Dodatok č. 3

uzatvorenej dňa 16.05.2023, v súlade s ustanovením § 536 a nasl. Zákona č. 513/1991 Zb. Obchodný zákonník v znení neskorších predpisov a zákona 343/2015 Z.z. o verejnom obstarávaní a o zmene a doplnení niektorých zákonov na predmet obstarávania „**Rekonštrukcia cesty č. II/516 Trenčianska Teplá – Dežerice, 3. ETAPA.**“

ZMENOVÝ LIST STAVBY

Stavba: Rekonštrukcia cesty č. II/516 Trenčianska Teplá – Dežerice, 3. ETAPA

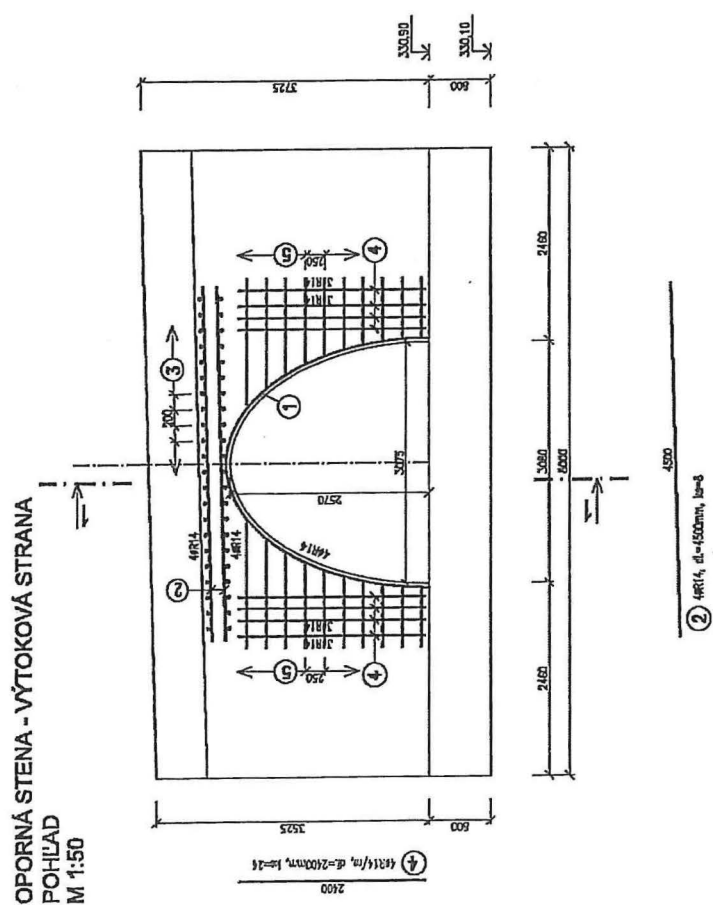
- na základe zistení z obhliadky, kedy nosná klenbová časť na mostnom objekte SO 03 vykazuje poruchy s prietokom vody, projektant navrhol zameniť asfaltový koberec drenážny s postrekom (vodotesná vrstva) za asfaltový koberec mastixový SMA s infiltračným postrekom ako v objekte SO 103 z dôvodu možného zhoršenia poruchového stavu klenby,
- pre zabezpečenie spolupôsobenia asfaltovej podkladnej vrstvy s hydraulicky stmelenu vrstvou podľa TKP 6 – Hutnené asfaltové zmesi a STN 73 6129 sa vyžaduje aplikovať infiltračný asfaltový postrek
- jedná sa o zameniteľné položky v rozpočte,
- rozpočet je vypracovaný z položiek základného rozpočtu

Roznášacia doska s opornou stenou – pôvodný stav pred navrhovanou zmenou na objekte
SO – 03

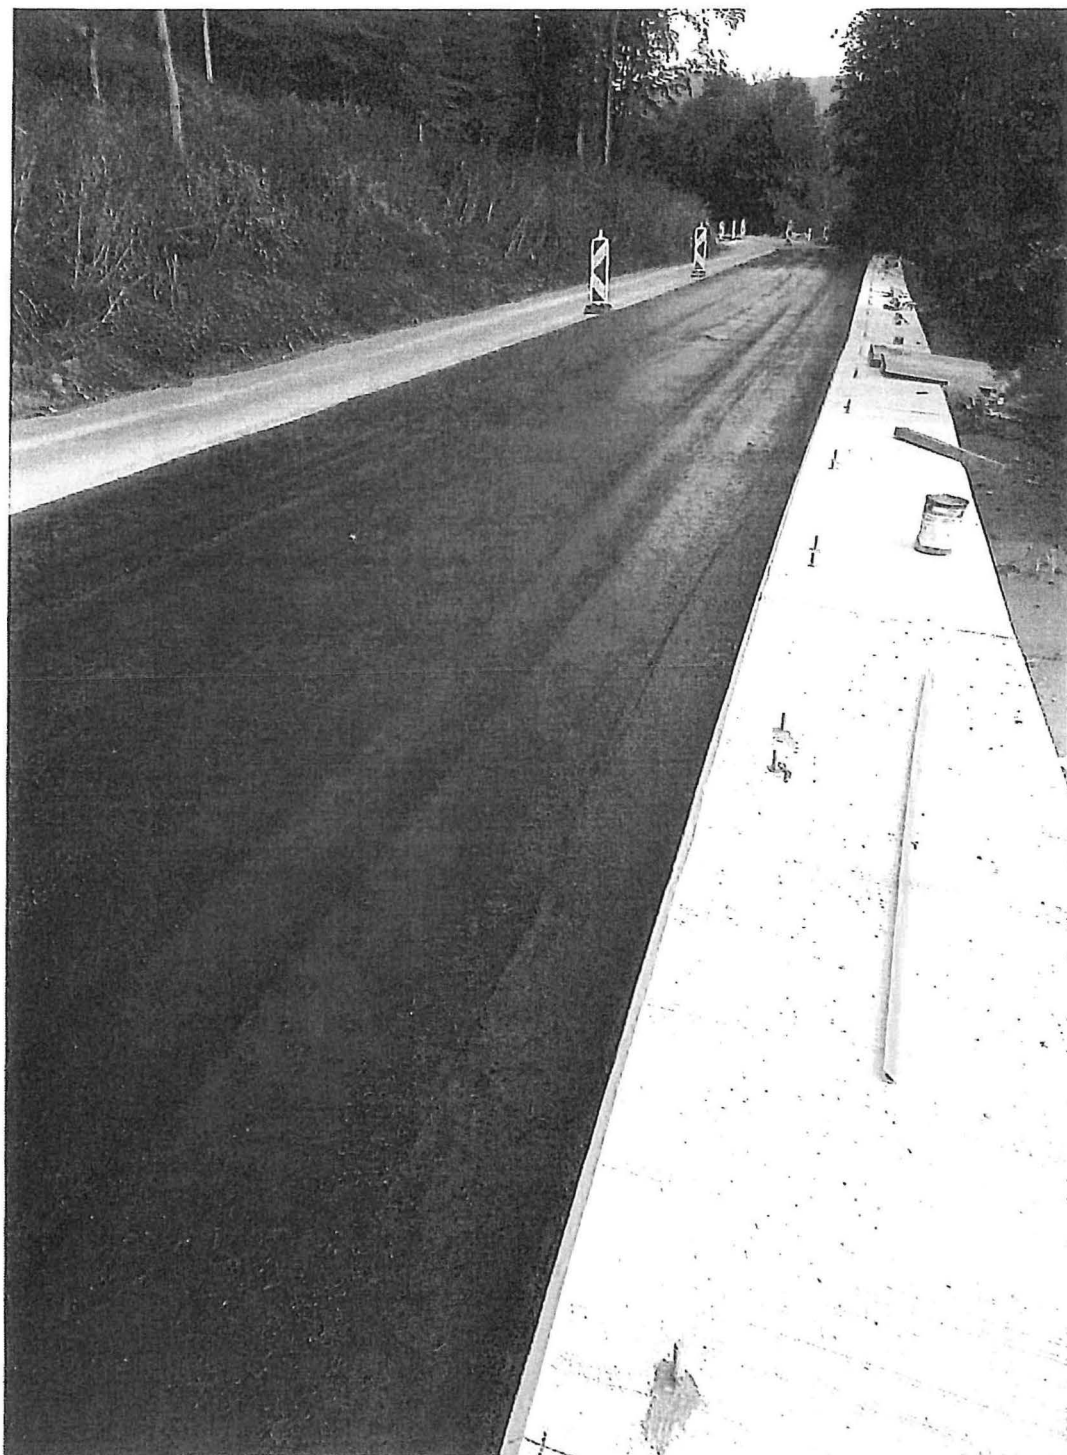
mostné krídlo na vtokovej časti nezodpovedá projektovej dokumentácií, nakoľko jestvujúce krídlo nie je zo železobetónu ale jedná sa o kamenný múr. na základe tejto skutočnosti a obhliadky projektant vypracoval stanovisko a dodatočnú projektovú dokumentáciu na moste SO 03. Potreba zmeny Zmluvy obsiahnutá vo **Zmenovom liste č. 3 časť 2** vyplynula z okolností, ktoré Objednávateľ ani Zhotoviteľ nemohli pri vynaložení náležitej starostlivosti predvídať v súlade s **ust. § 18 ods. 1 písm. c) ZVO.**, a zmenou sa nemení charakter Zmluvy. Cena diela na základe Zmenového listu č. 3 časť 2 sa navyšuje o **9 572,99 EUR bez DPH** (11 487,59 EUR s DPH). Lehota výstavby sa na základe Zmenového listu č. 3 časť 2 nemení.

- po odstránení železobetónovej rímasy a časti opornej steny pre realizáciu roznášacej dosky sa zistilo, že stupeň rozrušenia opornej steny na kotvenie novej roznášacej dosky je v horšom stave ako sa predpokladalo v projektovej dokumentácii v Zmenovom liste č.2. Právě mostné křídlo na vtokovej části nezodpovídá projektovej dokumentácii, nakoľko jestvující křídlo nie je zo železobetónu ale jedná sa o kamenný múr,
- na základe tejto skutočnosti a obhliadky projektant vypracoval stanovisko a dodatočnú projektovú dokumentáciu na moste SO 03,
- jedná sa o zameniteľné položky v rozpočte,
- rozpočet je vypracovaný z položiek základného rozpočtu a z položiek referenčného cenníka SK Cenekon 2302 v 1
